## 工程指示 / 要求簡箋(E.I.)

工程指示編號：EI / 9600 / 18

工程名稱：觀塘裕民坊

工程項目：回覆鋁料質量檢驗問題 (2018-8-6報告)

1、X85530

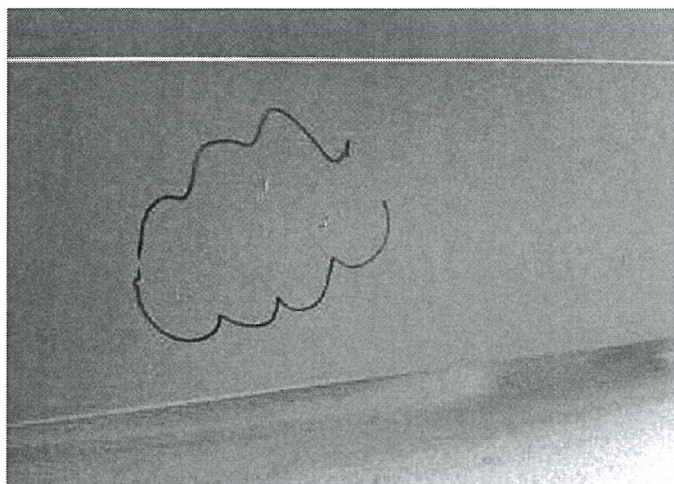
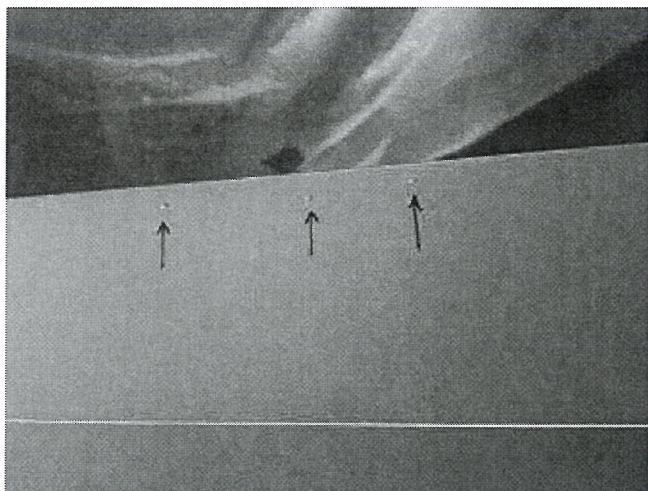
檢驗工序編號: QRA-836-18-005	抽查		次品		次品 比率
	序 號	數量	嚴重	輕微	
E I 編號: PO:43188 EI/9462/18					
項目名稱: 窗框	1	13	13		100%
次品詳細描述及圖示:	2	13	13		100%
貴司來貨存在如下質量問題:	3	13	13		100%
1、X85530 頂生窗玉 L=5600 來貨 27 支 UCT802580XL (A)					
1.1 經檢驗，噴塗表面存在明顯油渣及顆粒					
1.2 噴塗表面光澤度偏低，實測值: 16~18GU					
2、X85532 底生窗玉 L=5600 來貨 25 支 UCT802580XL (A)					
2.1 經檢驗，噴塗表面存在明顯油渣及顆粒					
2.2 噴塗表面光澤度偏低，實測值: 16~18GU					
3、X85523 企向底托 L=5500 來貨 48 支 UCT802580XL (A)					
3.1 經檢驗，噴塗表面光澤度偏低，實測值: 15~16GU					
3.2 噴塗表面手感粗糙					
包邊問題，將會提供 2018 年 8 月 (詳見附頁相片)					
樣板再重新 續數后決定。					
導致質量事件原因(由發生質量事件原因部門填寫)

跟進結果: 其餘退貨 合格
